DODATEK č. 1

ke smlouvě o zhotovení stavby, č. smlouvy zhotovitele 102010_U.4360_01_2014
ze dne 18. 8. 2014
(dále jen „Dodatek“)

se níže uvedeného dne, měsíce a roku dohodly, že tímto dodatkem se mění a doplňuje smlouva o zhotovení stavby, č. smlouvy zhotovitele 102010_U.4360_01_2014, uzavřená dne 18. 8. 2014, jejímž předmětem je zhotovení díla „Přestavba a modernizace pavilonů „A a B“ Fakulty agrobiologie, potravinových a přírodních zdrojů“ (dále jen „Smlouva“).

PŘÍKAZ KE ZMĚNĚ		POŘADOVÉ Č. 1
Příkaz vydal: GLEEDS Česká republika Adresát: Konviktská 30, PRAHA 1 Datum vydání: 18.12.2014	Příkaz převzal: UNISTAV a.s. odpovědná osoba : Jurečka Michal Datum převzetí: 18.12.2014	
PŘEDMĚT ZMĚNY: VYBOURÁNÍ BETONOVÝCH ZÁKLADŮ Referenční dokumentace:		Pořadové číslo Oznámení Změny:
POPIS ZMĚNY: Při hloubení jámy byly objeveny staré železobetonové základy o celkové kubatuře 218,94m ³ . Tyto železobetonové bloky budou pomocí mechanizace rozbity a převezeny na skládku. Důvod Změny:		
NÁVRH OCENĚNÍ ZMĚNY: Odkaz na Přílohu: rozpočet (3 listy) fotodokumentace (4 listy) tabulka- výkaz výměr (1 list)	NÁVRH DOPADU NA DOBU TRVÁNÍ DÍLA: Doba provedení Změny (dny): 12 dnů Vliv na časové Milníky (dny)

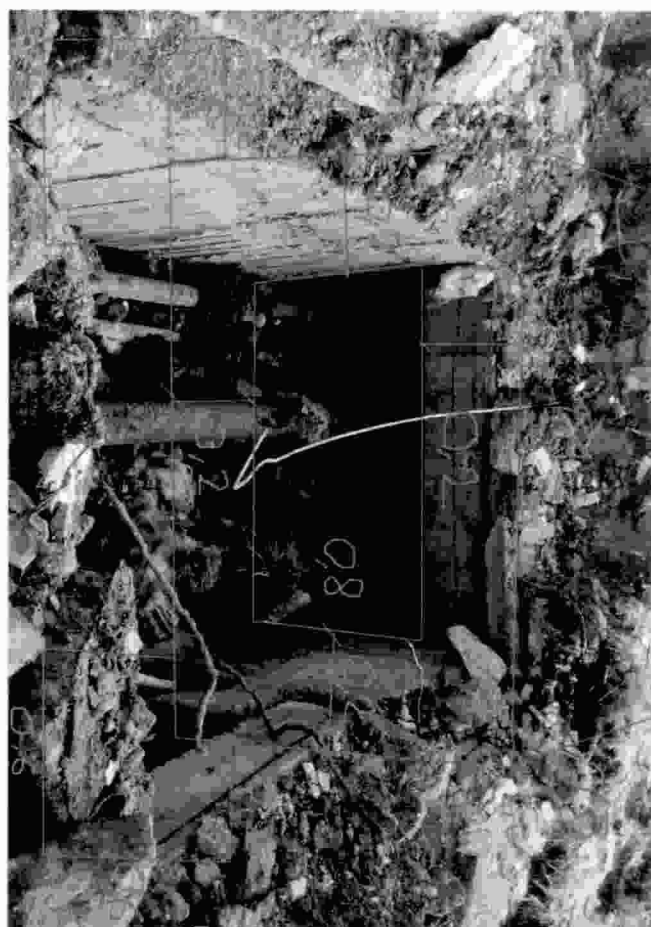
foto A - obj.B			
a(m)	b(m)	c(m)	m3
1,4	1,4	1,3	2,548
1,5	1,5	1,4	3,15
1,5	1,5	1,4	3,15
1,4	1,4	1,3	2,548

foto B - obj.B			
a(m)	b(m)	c(m)	m3
0,9	1,3	1,3	1,521

foto C - obj.B			
a(m)	b(m)	c(m)	m3
7,7	1,2	1,3	12,012

foto D - obj.B			
a(m)	b(m)	c(m)	m3
2,1	2,4	4	20,16
3,6	2	0,3	-2,16

foto E - obj.B			
a(m)	b(m)	c(m)	m3
4,2	2,7	3,2	36,288

foto F - obj.B			
a(m)	b(m)	c(m)	m3
2	1,9	1,5	5,7
2,5	2,4	1,6	9,6
1,4	0,9	1,4	1,764
2,9	1,4	1,2	4,872

foto G - obj.B			
a(m)	b(m)	c(m)	m3
3	1,6	1,2	5,76

foto H - obj.B			
a(m)	b(m)	c(m)	m3
2,6	2,2	3,9	22,308

foto I - obj.B			
a(m)	b(m)	c(m)	m3
1,4	2,4	1,2	4,032

foto J - obj.B			
a(m)	b(m)	c(m)	m3
5,8	1,2	1,3	9,048

foto K - obj.A			
a(m)	b(m)	c(m)	m3
8,4	1,2	1,4	14,112
3,1	2,7	1,2	10,044
3,1	1,2	1,2	4,464
2,1	1,9	1,3	5,187

foto L - obj.A			
a(m)	b(m)	c(m)	m3
3,1	1,3	1,2	4,836
			38,643

foto M - kolektor			
a(m)	b(m)	c(m)	m3
25	1,6	0,2	8
25	1,6	0,2	8
25	0,8	0,2	4
25	0,8	0,2	4
25	0,2	0,2	1
25	0,2	0,2	1
25	0,4	0,6	6
25	0,4	0,6	6
			38

Spolu
218,94
